改善箇所説明図

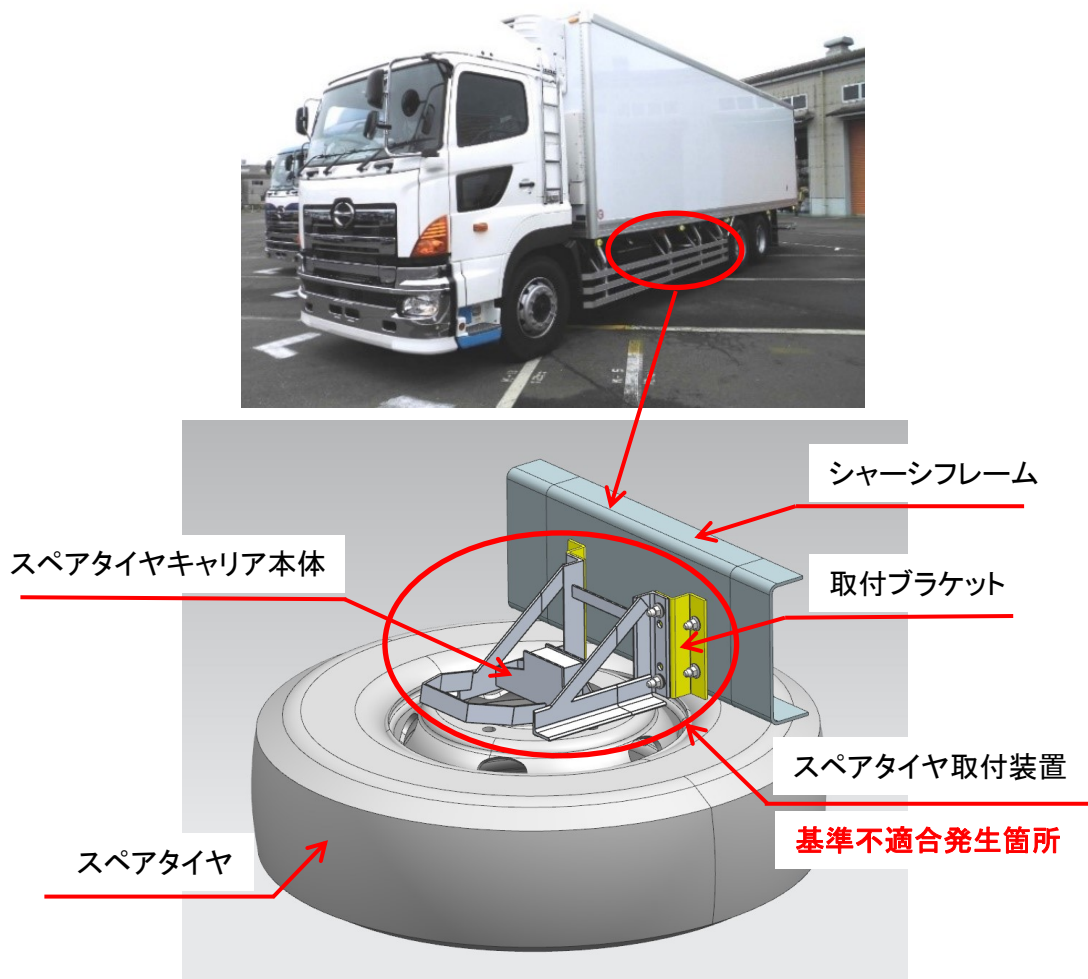
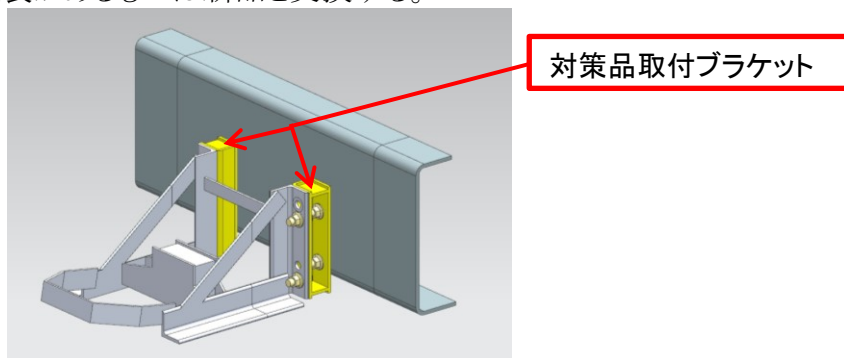
【基準不適合発生箇所】

冷蔵冷凍車のホイールベース間に取付けたスペアタイヤ取付装置において、取付ブラケットの強度設計が不適切なため、当該取付装置の強度が不足しているものがある。そのため、走行時の振動等により当該取付装置に亀裂が生じ、最悪の場合、破断してスペアタイヤ取付装置及びスペアタイヤが脱落し、他の交通の妨げとなるおそれがある。

【改善の内容】

対象車両の取付ブラケットを取り外す、または対策品に交換する。また、スペアタイヤキャリア本体を点検し、亀裂があるものは新品と交換する。

注： は、交換部品を示す。
